Добавление 47 – Правила № 48 ООН

Пересмотр 12 – Поправка 8

Дополнение 12 к поправкам серии 06 – Дата вступления в силу: 15 октября 2019 года

Установка устройств освещения и световой сигнализации

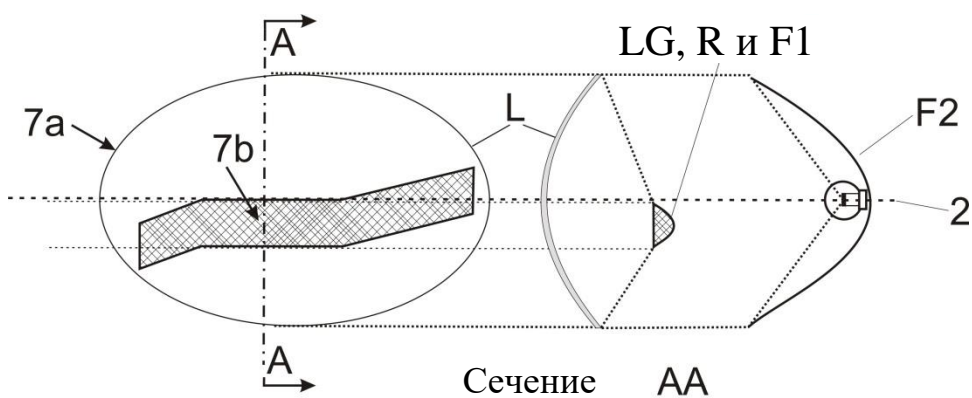
Часть 5, примеры 7–9 изменить следующим образом:

В том случае, если нетекстурированный внешний рассеиватель исключен, "7b" – это видимая поверхность в соответствии с пунктом 2.10.2 b).

Пример световода или отражателя, находящегося за внешним рассеивателем:

Пример 8

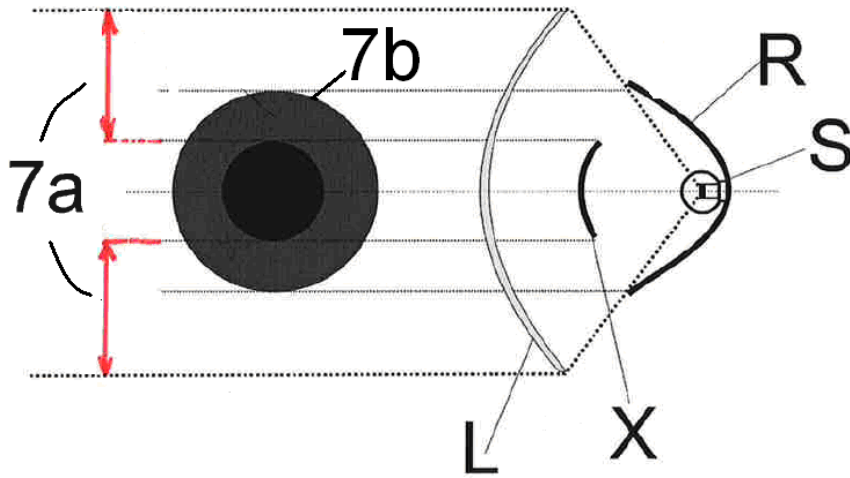
В том случае, если нетекстурированный внешний рассеиватель исключен, "7b" – это видимая поверхность в соответствии с пунктом 2.10.2 b), а F1 не должна быть прозрачной по отношению к F2.

Пример источника света с отражателем в сочетании с зоной, не являющейся частью этой функции, за внешним рассеивателем:

Пример 9

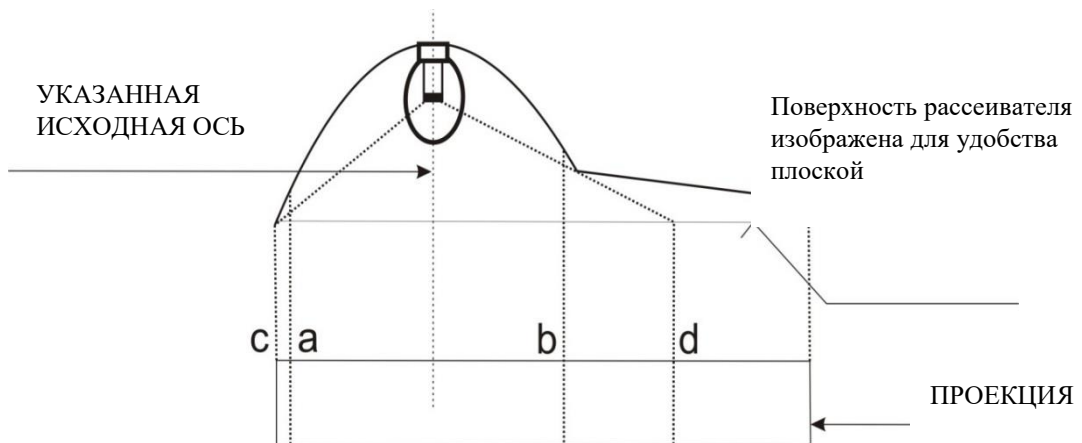
В том случае, если нетекстурированный внешний рассеиватель исключен, "7b" – это видимая поверхность в соответствии с пунктом 2.10.2 b).

Пример А

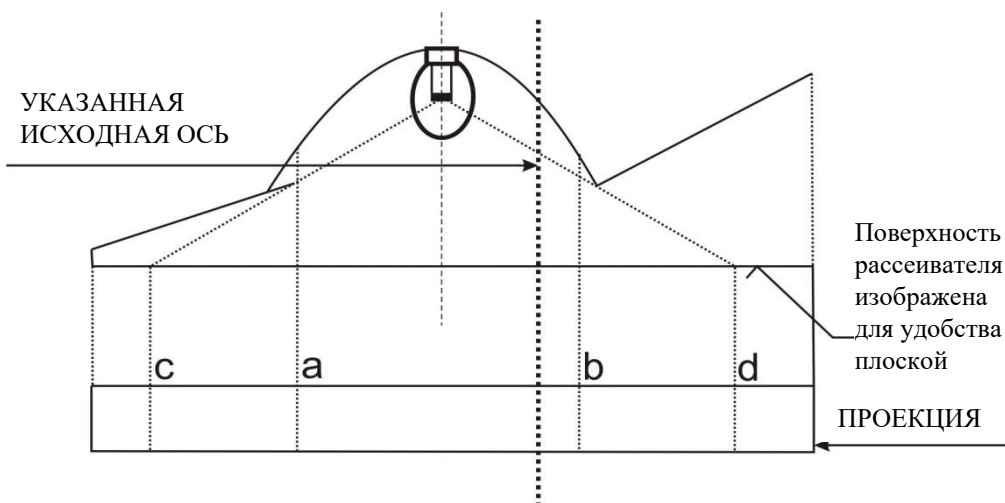
Освещающая поверхность	Указанная светоизлучающая поверхность в соответствии с пунктом 2.10.2 a)
Края	a и b	c и d

Пример D

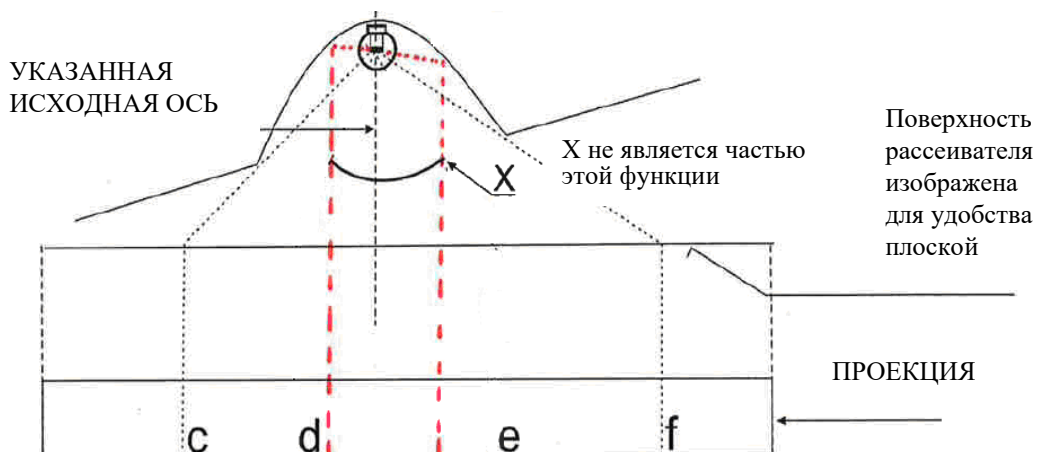
Пример для определения светоизлучающей поверхности в соответствии с пунктом 2.10.2 а) в сочетании с зоной, не являющейся частью функции:

<i>Указанная светоизлучающая поверхность в соответствии с пунктом 2.10.2 а)</i>
Края	с-d и e-f

Пример Е

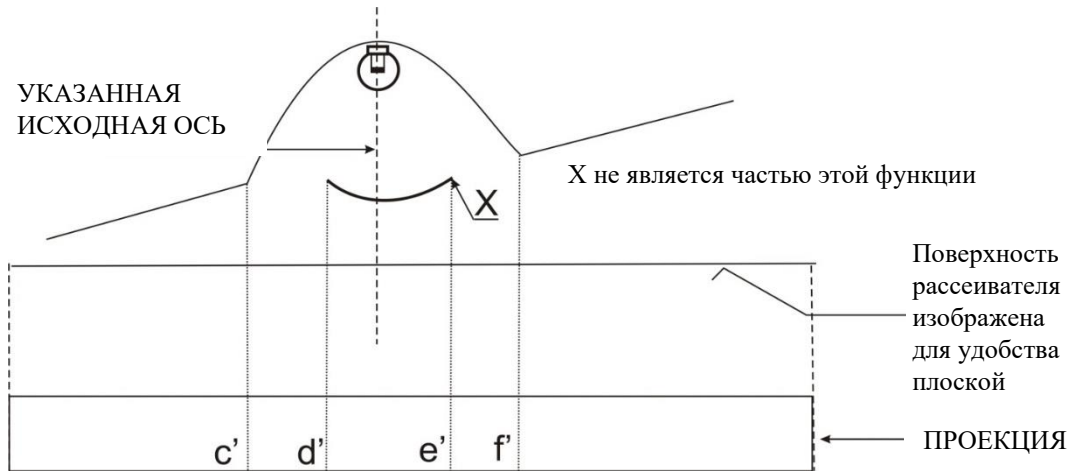
Пример для определения видимой поверхности в сочетании с зоной, не являющейся частью функции, и нетекстурированным внешним рассеивателем (в соответствии с пунктом 2.10.2 b)):

Указанная светозлучающая поверхность в соответствии с пунктом 2.10.2 b) Пример
Края	c'-d' и e'-f'

Часть 7 изменить следующим образом:

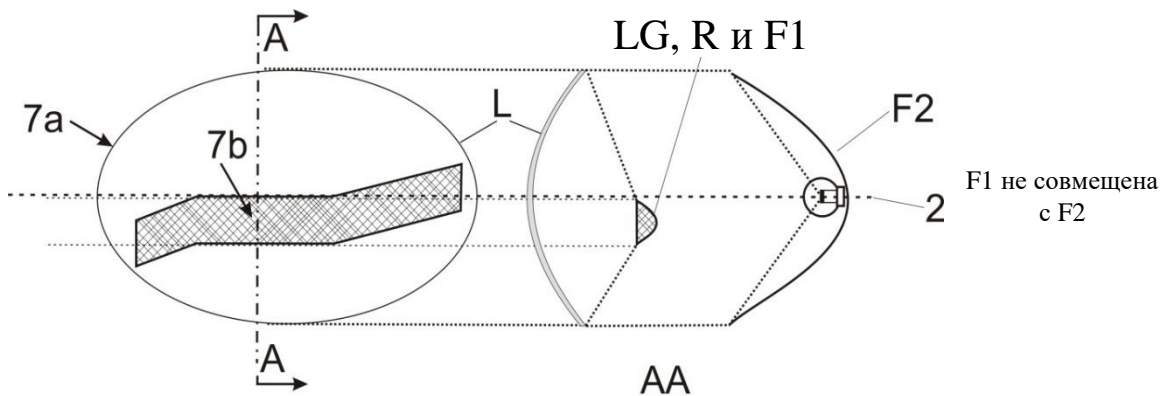
В том случае, если нетекстурированный внешний рассеиватель исключен, "7b" – это видимая поверхность в соответствии с пунктом 2.10.2, а F1 не должна быть прозрачной по отношению к F2:

Пункт 1.2.1 изменить следующим образом:

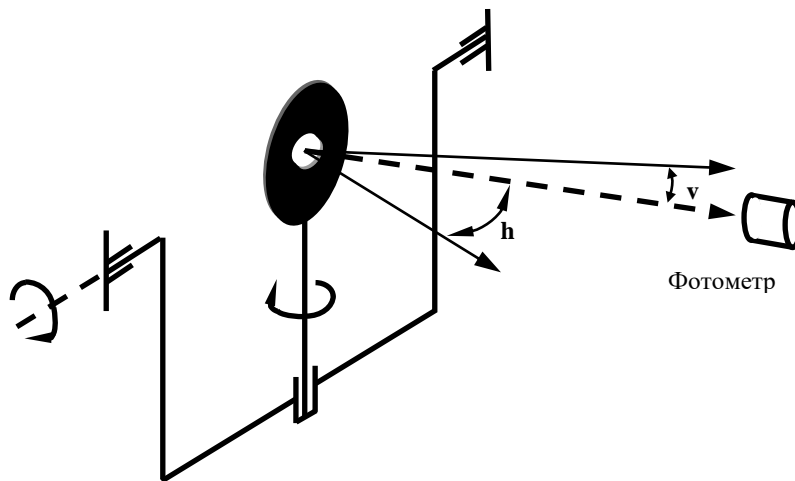
«1.2.1 Углы геометрической видимости проверяют в соответствии с положениями пункта 2.10.7 настоящих Правил.
